NOTA DE SEGURIDAD EN CAMPO URGENTE

GE HealthCare No. de
referencia 32097

RE: **Puerta del calentador para ciertos equipos Giraffe OmniBed y Giraffe OmniBed
Carestation**

Figura 1

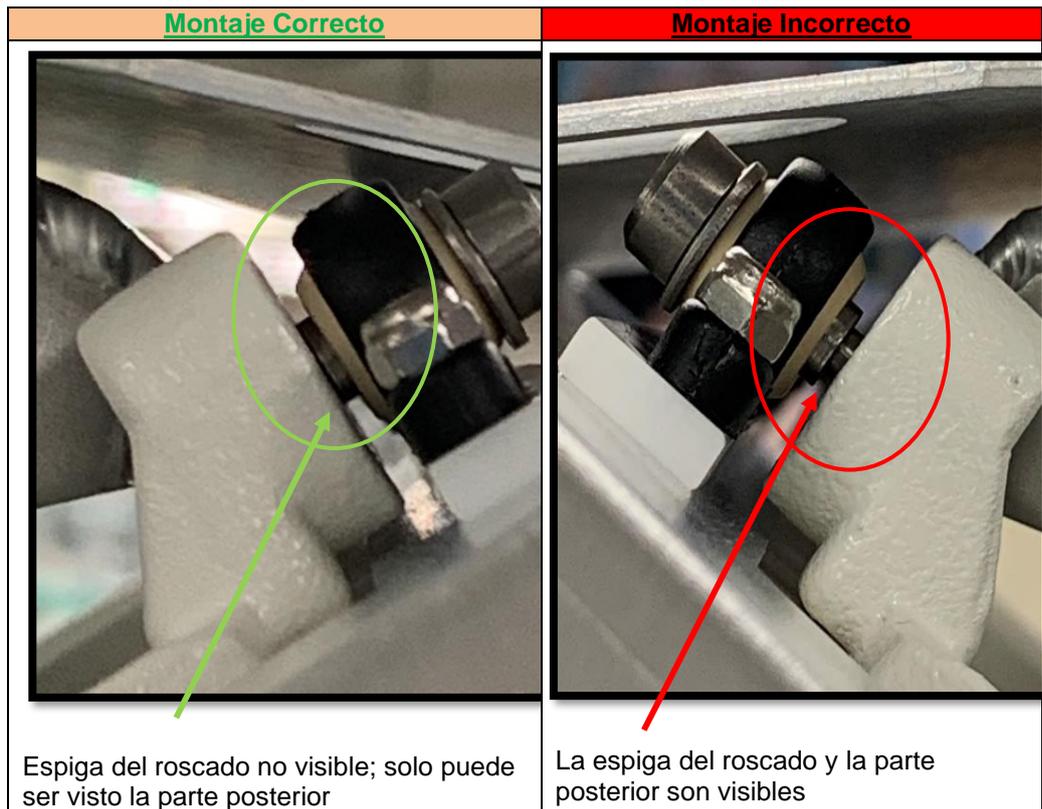
GE HealthCare ha detectado de que en ciertos dispositivos Giraffe OmniBed y Giraffe OmniBed Carestation, el tornillo que asegura las puertas que cubren los calentadores puede que no esté apretado correctamente conforme a las especificaciones. Esto puede provocar que las puertas se aflojen. Si las puertas se aflojan, el sistema activa una alarma de alta prioridad y se detiene el movimiento de la canopia. Si se encuentra ante esta situación, el manual del usuario informa que la canopia no debe de moverse y que el sistema no debe ser utilizado en uso clínico hasta que la revisión sea realizada. El manual del usuario del producto requiere que se sigan pasos de comprobación antes del uso que incluyen la comprobación del funcionamiento adecuado de las puertas del calentador. Si estas instrucciones son seguidas, ningún daño al paciente sería probable. Sin embargo, si no son seguidas estas instrucciones, los intentos continuados de forzar el movimiento de la canopia pueden dañar esta y, en casos raros, puede provocar que la pueta del calentador se pueda caer lo que provocaría una lesión al paciente.

Inspeccione el tornillo de montaje de la puerta del calentador del dispositivo según la Figura 1. Si el tornillo no es apretado correctamente (tal y como es mostrado en la Figura 1 como "montaje incorrecto"), complete los pasos 9 y 10 de la Sección 1.1 del Apéndice del Manual de Mantenimiento (5971733).

GE HealthCare ha desarrollado un Apéndice del Manual de Mantenimiento que está disponible para que lo descargue. Este apéndice ha sido revisado para que incluya instrucciones específicas para la instalación y el apriete del tornillo que asegura la puerta del calentador. Si tiene cualquier pregunta o necesita asistencia para seguir las instrucciones, póngase en contacto con su Representante de Mantenimiento de GE HealthCare. En caso de que identifique una puerta del calentador que presenta daños, indique esto en el formulario de respuesta y GE HealthCare le proporcionará un sustituto sin coste alguno para usted.
